**ALLEGATO 2 - MODULO DESCRIZIONE DELLE PROPOSTE DI AGGIORNAMENTO ALLA CARTOGRAFIA
DEI PIANI DI BACINO****Comune: LIVIGNO****Oggetto della modifica proposta**

Descrizione della modifica**Quadro del dissesto sorgente**

Immagine area in dissesto pre-modifica (per le modifiche localizzate)

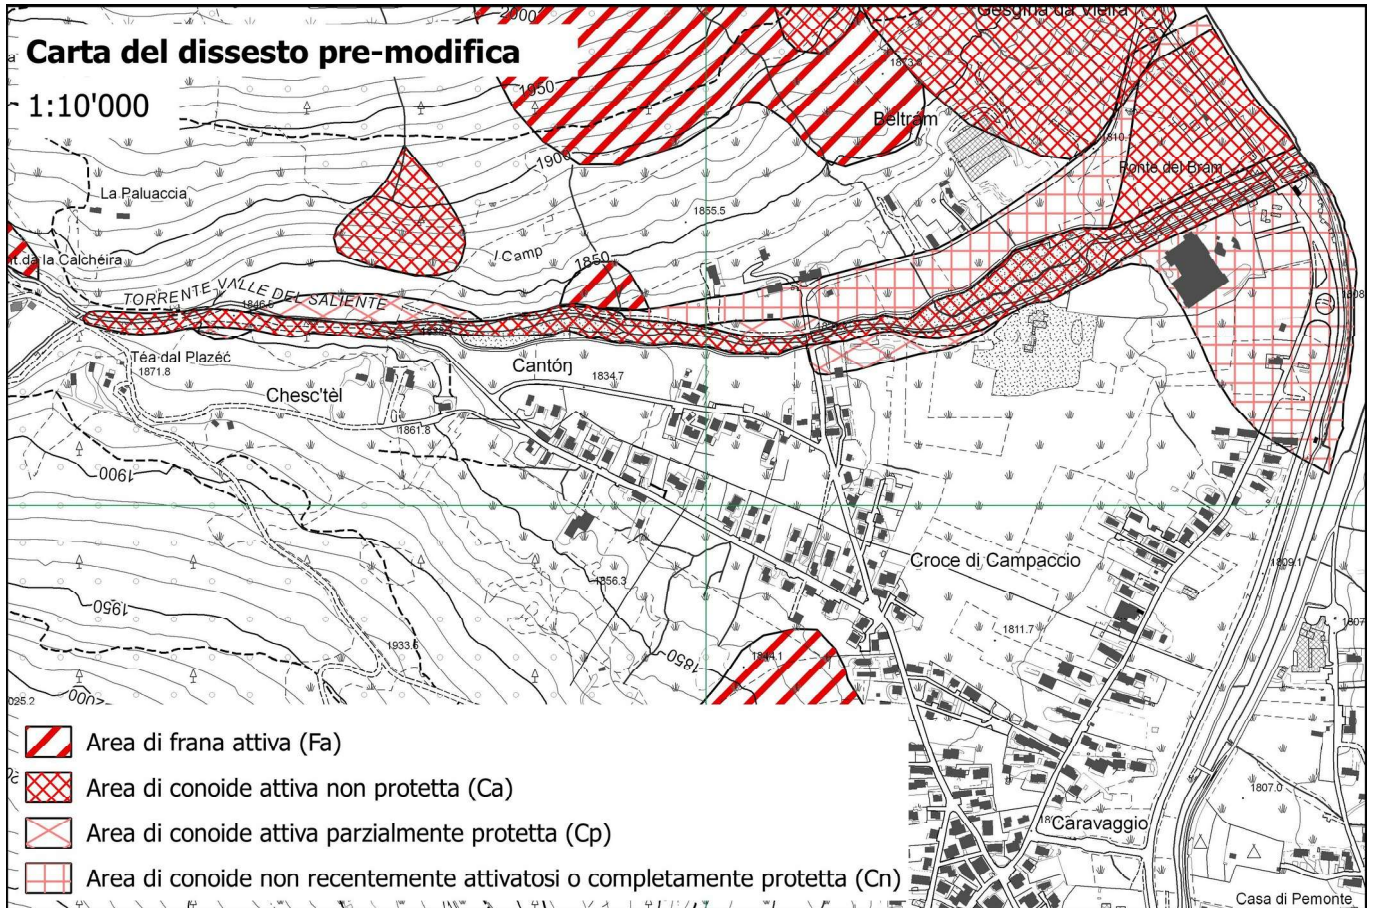
Lo studio realizzato ha comportato un rilievo topografico dell'intera area di conoide realizzato in scala 1:500, integrando il rilievo a terra con riprese da drone. Tale rilievo, aggiornato alla effettiva situazione topografica dei luoghi, è stato utilizzato per la successiva modellazione idraulica dei fenomeni di potenziale alluvionamento dell'area di studio.

La modellazione dei possibili scenari di alluvionabilità del conoide è stata eseguita ai sensi degli allegati 2 e 4 dei criteri attuativi di cui all'art. 57 della l.r. 12/2005

Superficie in dissesto pre-modifica, distinta per categoria di dissesto (Ca, Cp, Cn)	m ²
Ca	87753
Cp	18905
Cn	111628

Superficie in dissesto post-modifica, distinta per categoria di dissesto (Ca, Cp, Cn)	m ²
Ca	53813
Cp	48367
Cn	594455
